女川原子力発電所  
原子炉施設保安規定変更認可申請書  
補足説明資料②<sup>(原子炉設置許可申請書の取り扱い)</sup>

2022年8月5日  
東北電力株式会社

1. 女川原子力発電所周辺監視区域境界変更に伴う原子炉設置許可申請の要否について  
女川原子力発電所の安全対策工事に伴う工事エリアを確保するため、女川原子力発電所周辺監視区域境界南南西側の一部を拡張することとしている。この周辺監視区域境界の変更に関して、原子炉設置許可申請書の本文記載事項への影響について確認した。

図 2-1 平常運転時の線量計算地点及び周辺監視区域境界変更範囲図

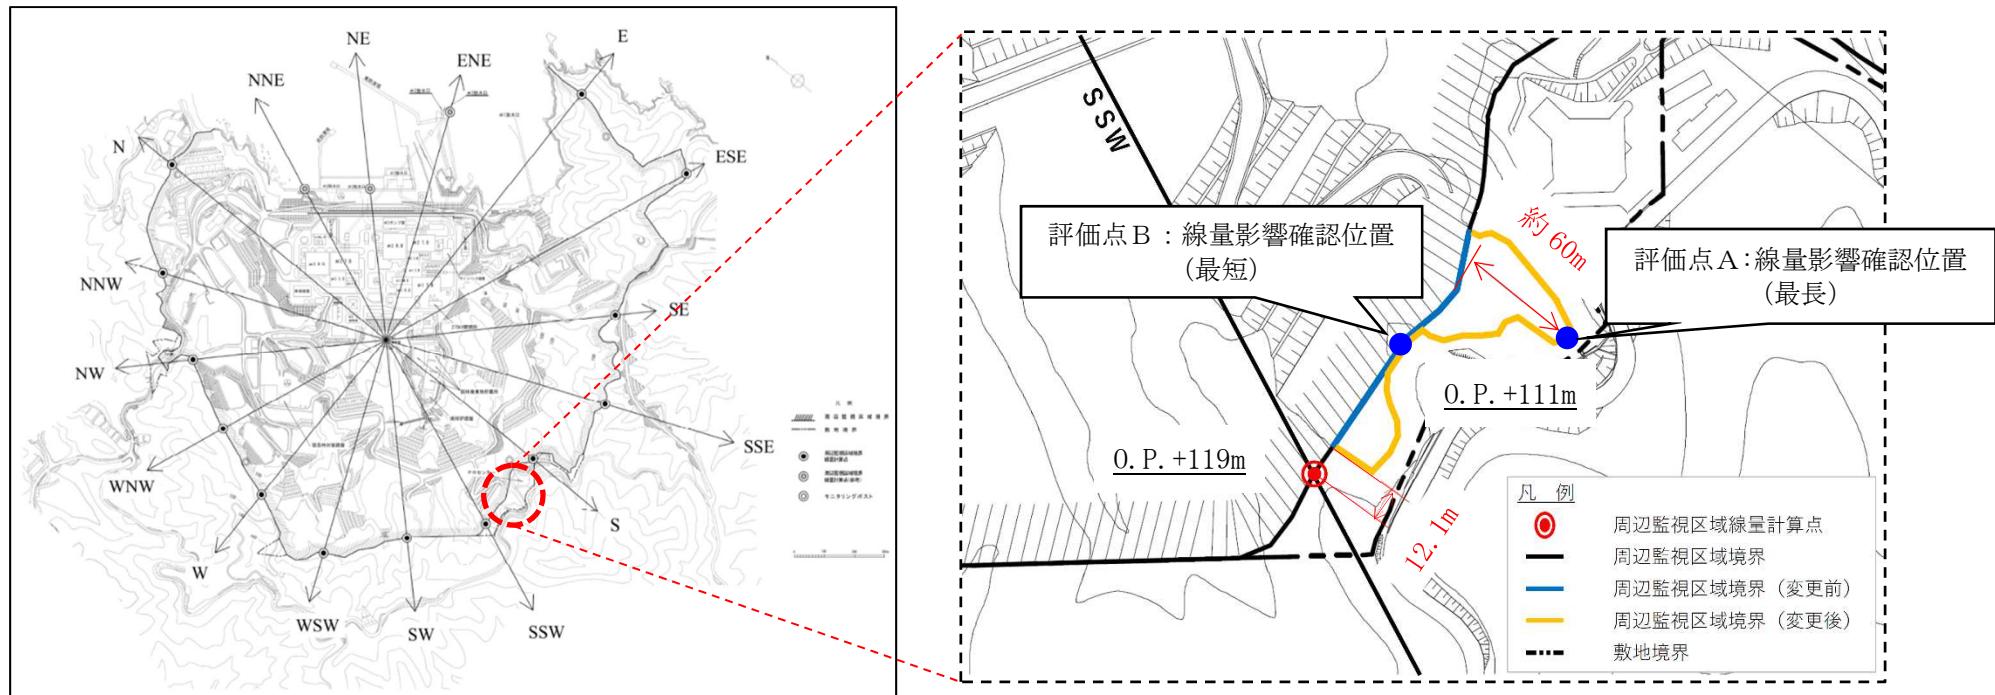
周辺監視区域境界の変更箇所は図 2-1 の赤丸で示す位置であり、既存の位置から最大 60m程度外側へ拡張される。

周辺監視区域境界の変更箇所は既存の線量計算地点にあたらないが、変更による線量評価への影響を確認する観点から、図 2-1 に示す評価点 A 及び B における線量影響を評価する前提として、線量計算地点 SSW（南南西）における評価条件を適用し、線量評価を行った。

評価点 A は、変更する周辺監視区域境界のうち最も敷地境界側へ拡張された距離が大きくなる位置であり、放出源からの距離が 740m となる。評価点 B は、変更する周辺監視区域境界のうち放出源からの距離が 660m と最短となる位置である。

図 2-2(1) 気体廃棄物の希ガスの $\gamma$ 線による実効線量（陸側 13 方位）

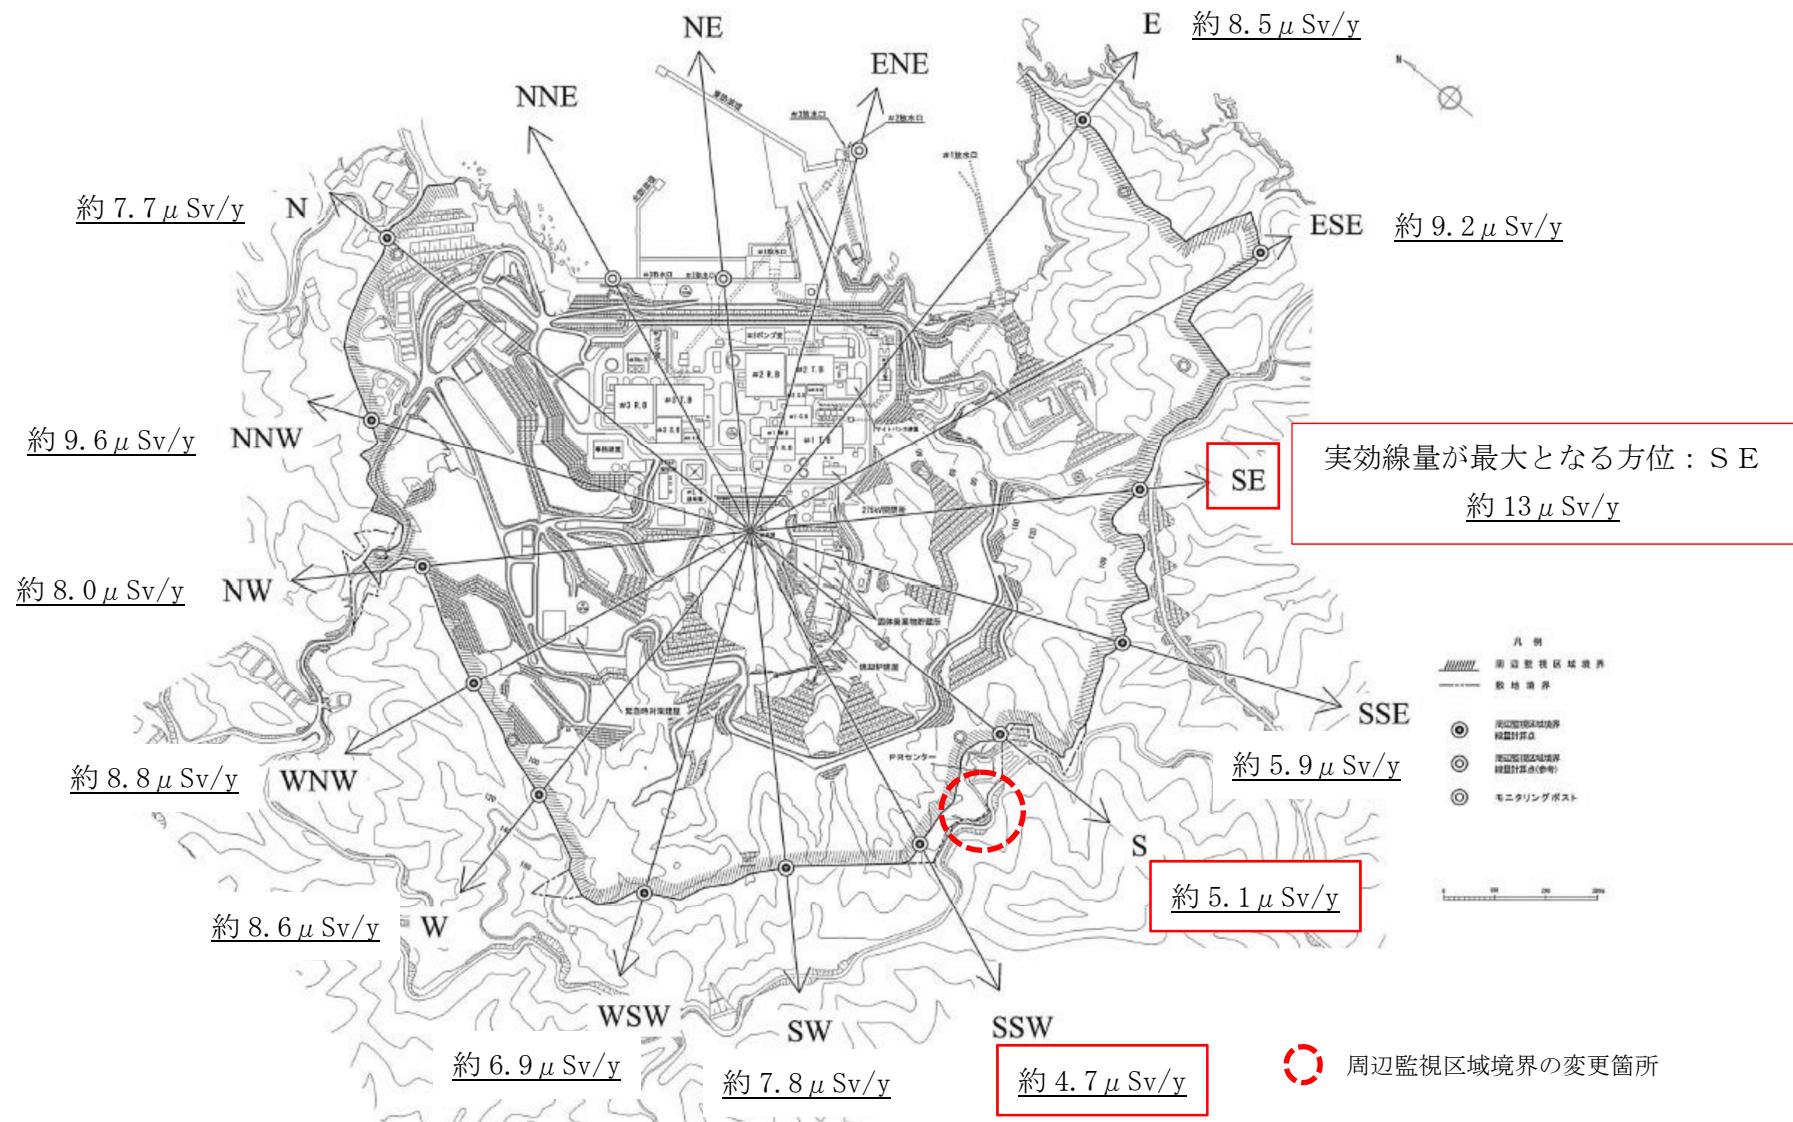
「①気体廃棄物中の希ガスの $\gamma$ 線による実効線量」の各方位の実効線量は図2-2(1)に示すとおりであり、実効線量が最大となる方位は1号炉排気筒のSE（南東）で約 $13\mu\text{Sv/y}$ となっている。

また、周辺監視区域境界を変更する1号炉排気筒のS（南）、SSW（南南西）の「①気体廃棄物中の希ガスの $\gamma$ 線による実効線量」は約 $5.1\mu\text{Sv/y}$ 、約 $4.7\mu\text{Sv/y}$ であり、実効線量が最大となる1号炉排気筒のSE（南東）の約 $13\mu\text{Sv/y}$ に対して6割程度低い。

図 2-2(2) 気体廃棄物の希ガスの $\gamma$ 線による実効線量（周辺監視区域境界変更箇所）

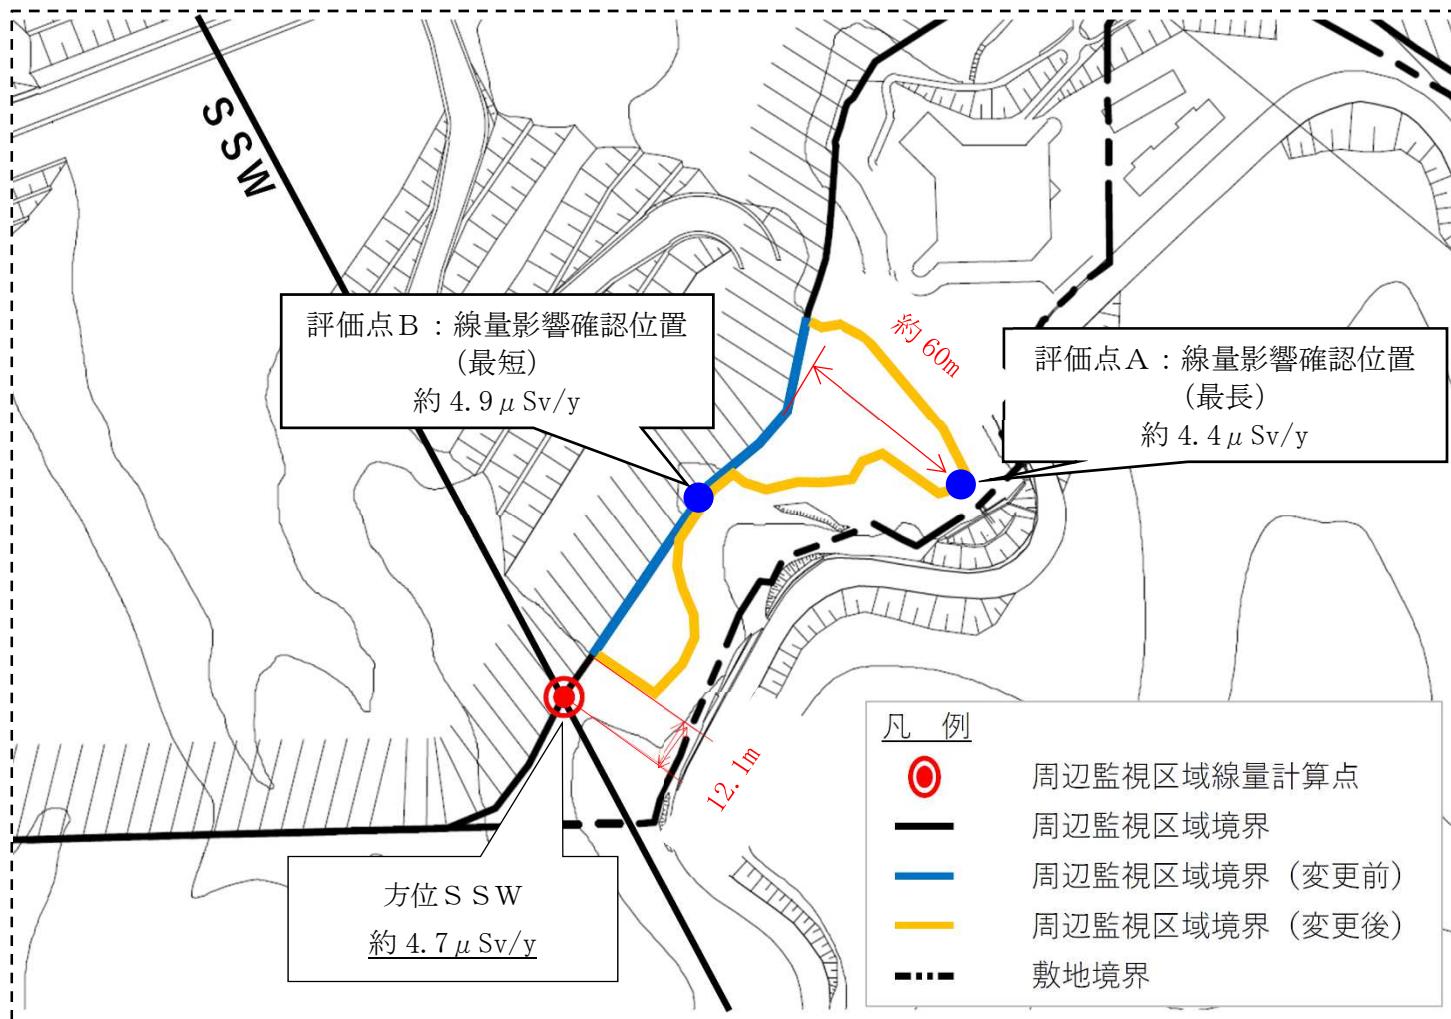
周辺監視区域境界の変更に伴う放出源から線量計算地点までの距離の変更の影響を確認するため、評価点A（最長）及び評価点B（最短）の希ガスの $\gamma$ 線による線量評価を行った。評価点A（最長）の実効線量は、約 $4.4\mu\text{Sv/y}$ となり、線量計算地点SSW（南南西）の線量評価結果（約 $4.7\mu\text{Sv/y}$ ）に比べ線量影響は1割程度低減する。また、評価点B（最短）の実効線量は、約 $4.9\mu\text{Sv/y}$ となり、線量計算地点SSW（南南西）の線量評価結果（約 $4.7\mu\text{Sv/y}$ ）に比べ線量影響は1割未満の増加で、ほぼ同程度である。（表2-1及び図2-2(2)参照）

図 2-3(1) 設計基準事故時（主蒸気管破断を除く）の線量計算地点及び実効線量（最大値）の方位

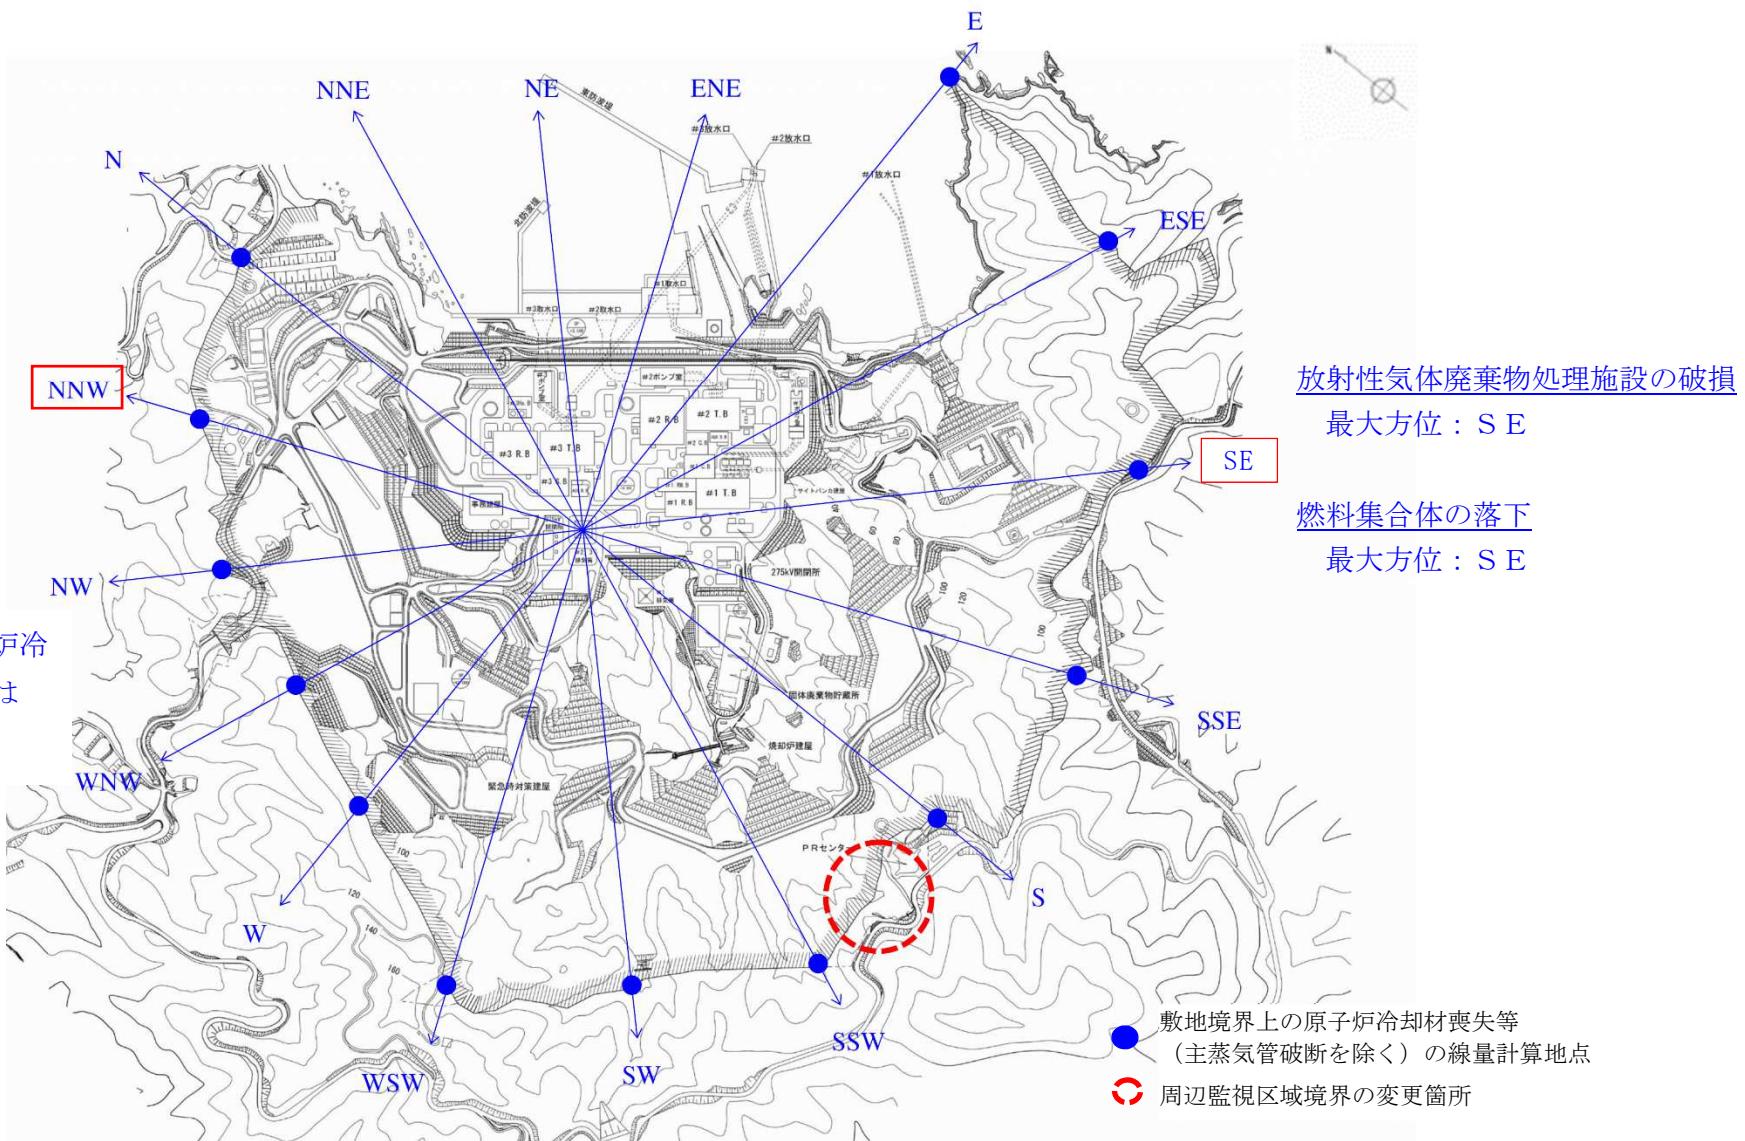
なお、各々の事故時の線量が最大となる方位は、図 2-3(1)及び図 2-3(2)に示すとおりであり、周辺監視区域境界の変更となる方位ではない。

図 2-4 炉心損傷防止対策の有効性評価の線量計算地点及び実効線量（最大値）の方位

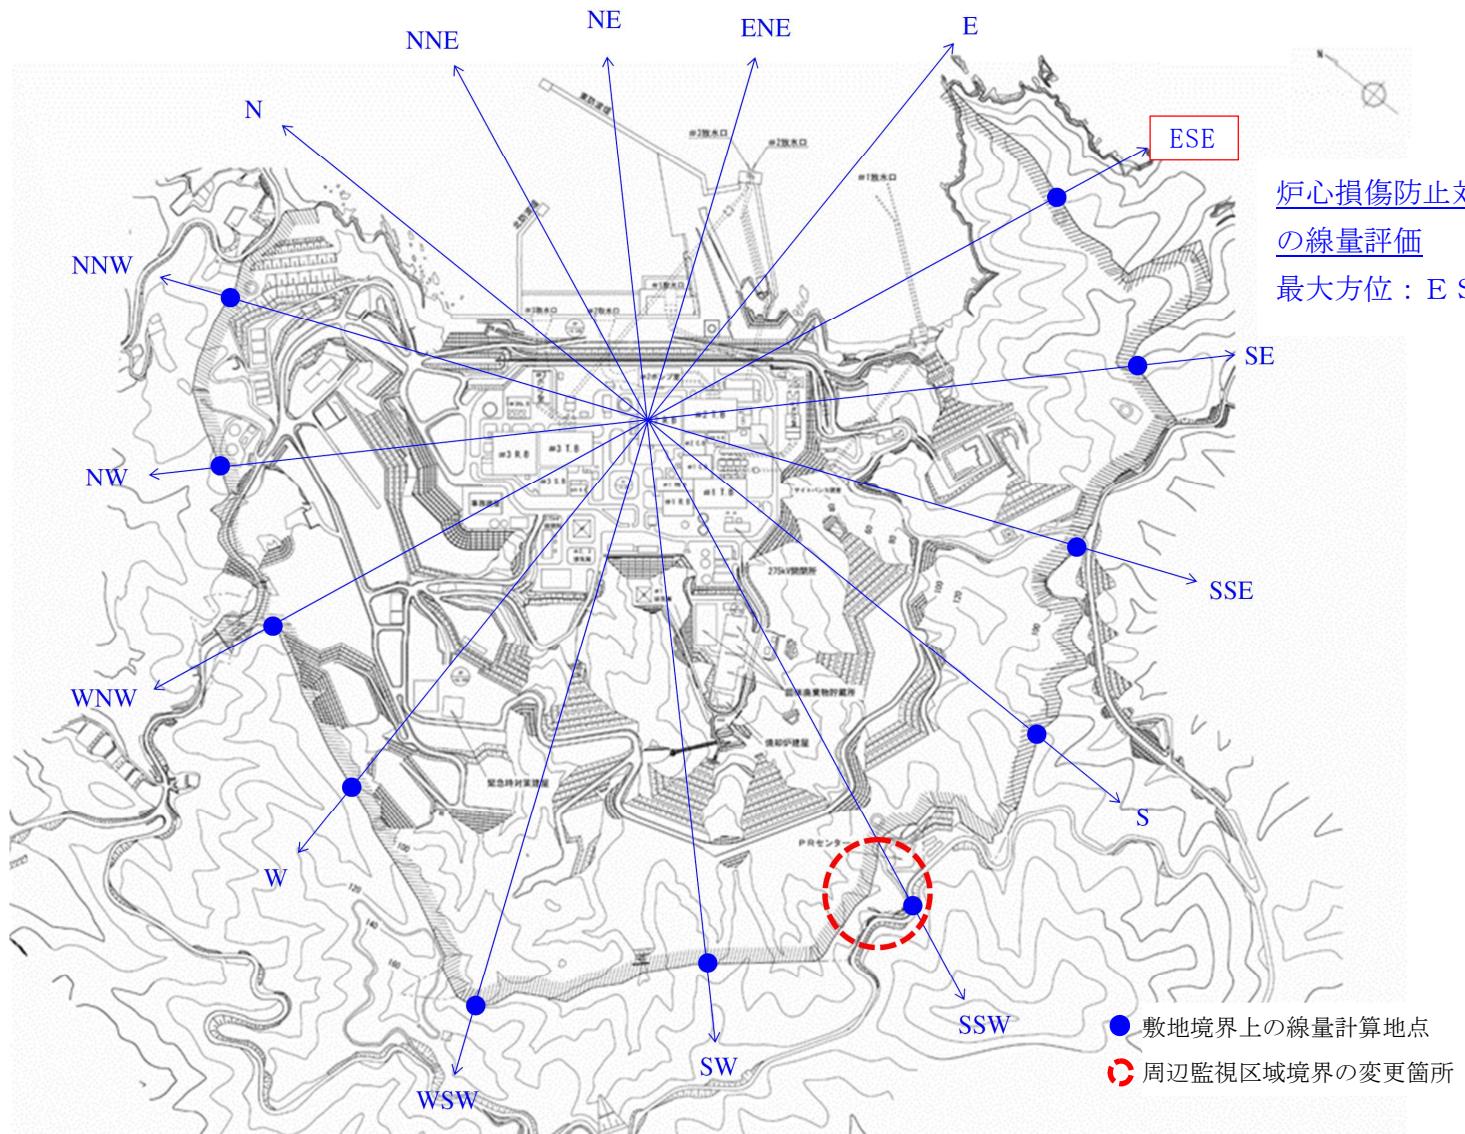
なお、線量評価結果が最大となる方位は図 2-4 に示すとおりであり、周辺監視区域境界の変更となる方位ではない。

第2図 発電所一般配置図

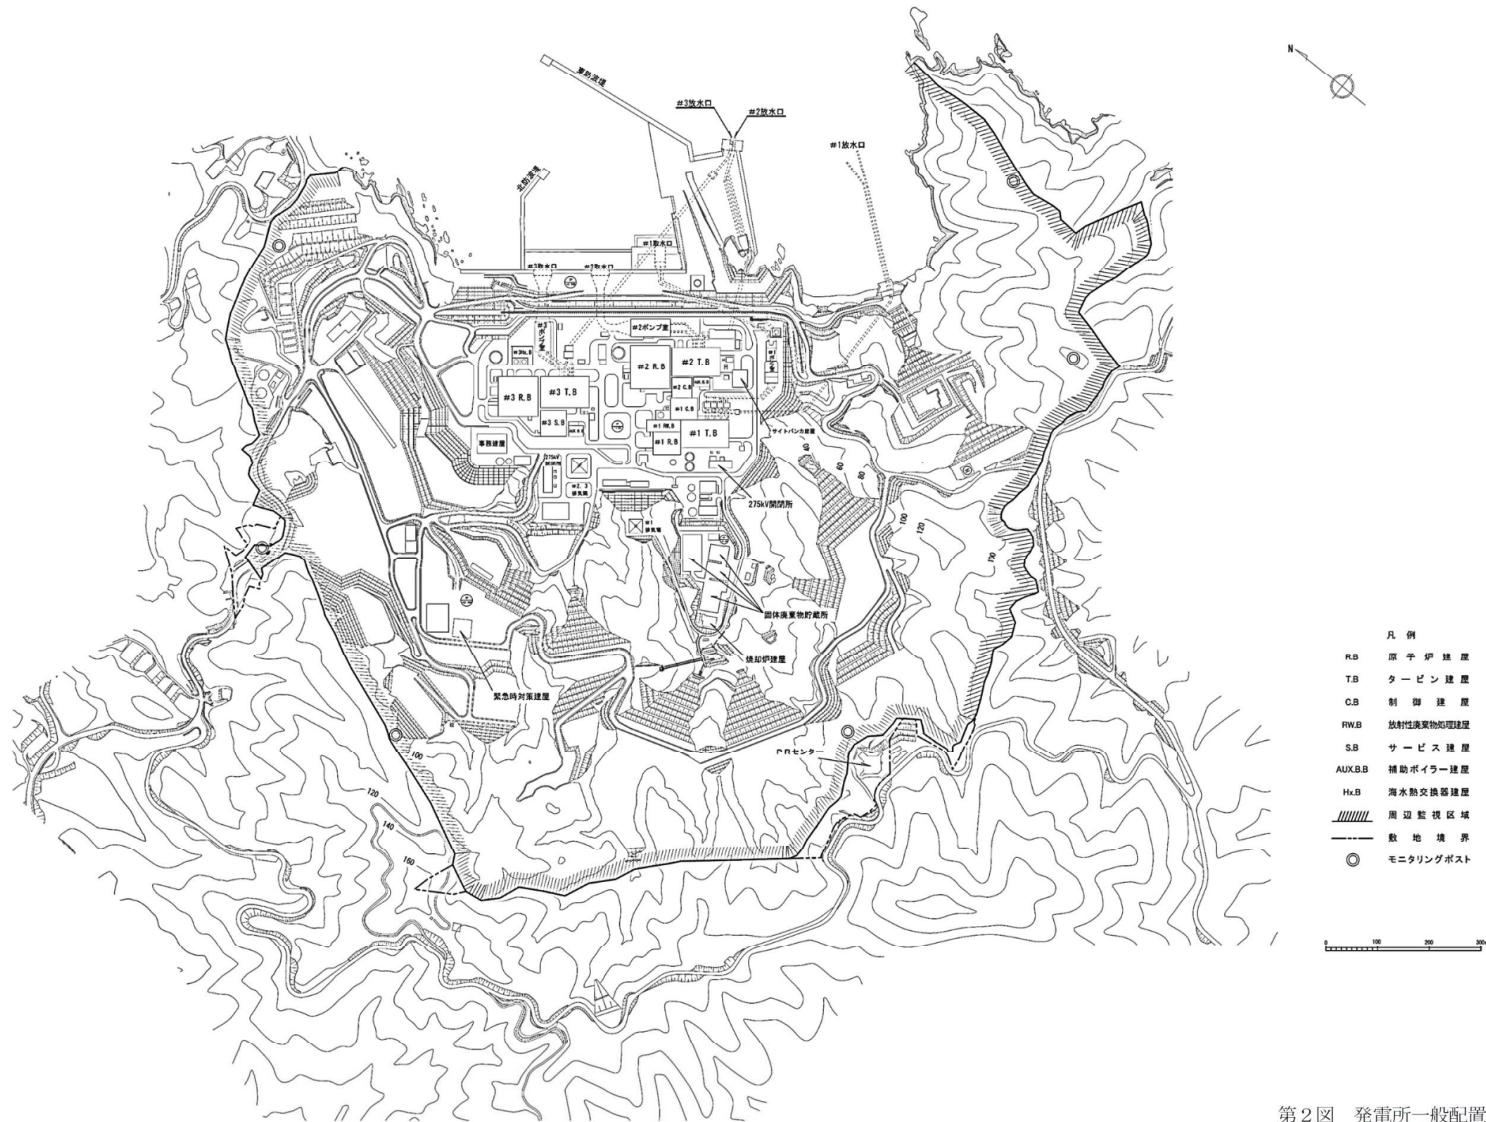
原子炉設置 許可申請書	図タイトル	影響有無	理由
申請書添付 参考図	第 2 図 発電所一般配置図		
添付書類六	第 1.1-1 図 敷地の概況図	あり	周辺監視区域境界の修正が必要。
	第 2.3-2 図 気象観測設備配置図（その 2）		
	第 3.4-1 図 敷地内地質調査位置図		
添付書類八	第 2.4-1 図 発電所一般配置図	あり	周辺監視区域境界の修正が必要。
	第 8.1-2 図 可搬型モニタリングポストの保管場所及び設置場所		
	第 8.1-3 図 可搬型放射線計測装置の保管場所及び使用場所		
	第 8.1-4 図 小型船舶の保管場所及び使用場所		
	第 8.1-5 図 代替気象観測設備の保管場所及び設置場所		
添付書類九	第 2.1-1 図 管理区域及び周辺監視区域図		
	第 5.1-1 図 線量計算地点図		
添付書類十 (追補)	第 1.17-2 図 可搬型モニタリングポストの設置場所及び保管場所		
	第 1.17-7 図 可搬型放射線計測装置の保管場所及び海水・排水試料採取場所		
	第 1.17-17 図 代替気象観測設備の設置場所及び保管場所

原子炉設置許可申請書の本文記載事項には変更はないが、「3. 原子炉設置許可申請書における周辺監視区域境界に係る記載と影響について」の表 3-2 に示す図面の修正については、事業者としての許可希望である 2022 年 12 月に向けて、現在審査中の特定重大事故等対処施設設置に係る原子炉設置変更許可申請書の補正に合わせて実施する。
